Opinia Nr 008500

Przeprowadzonych oględzin - ekspertyzy urządzeń grzewczo-kominowych

w budynku przy ul.

Głuszycka

Opinia 08500-

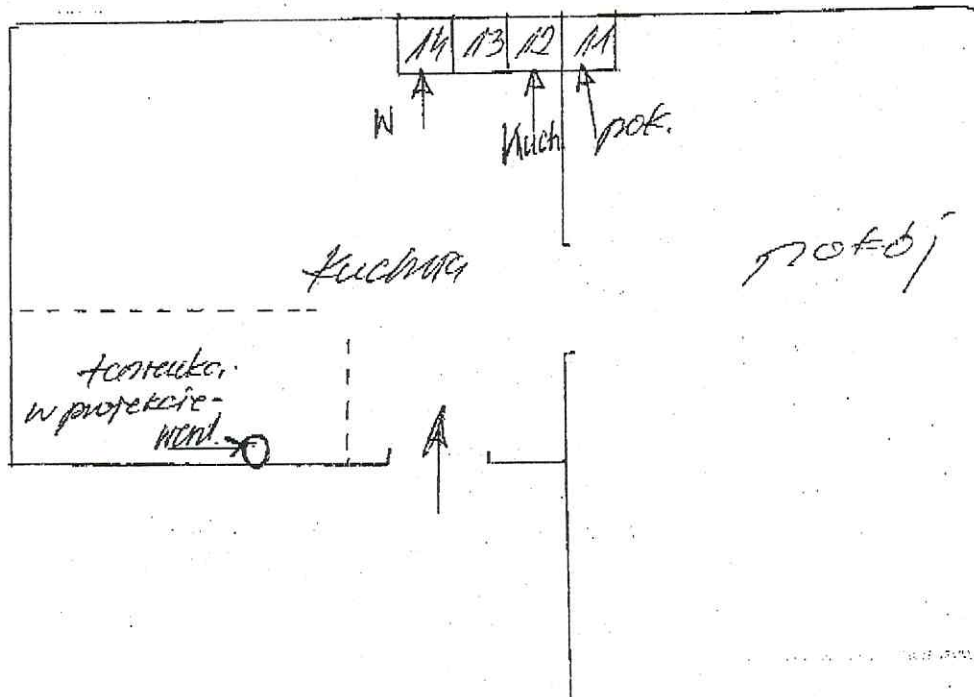
Prac kuchenny może być podłączony do  
przewodu w R-

Prac pokojowy może być podłączony do  
przewodu w M

Wentylacja wywiewna istniejąca w przedziale M1  
w przyszłości zostanie jest przed wentylacją.

Inne uwagi: Niewłaściwa zachowanie z instal. przewodów.
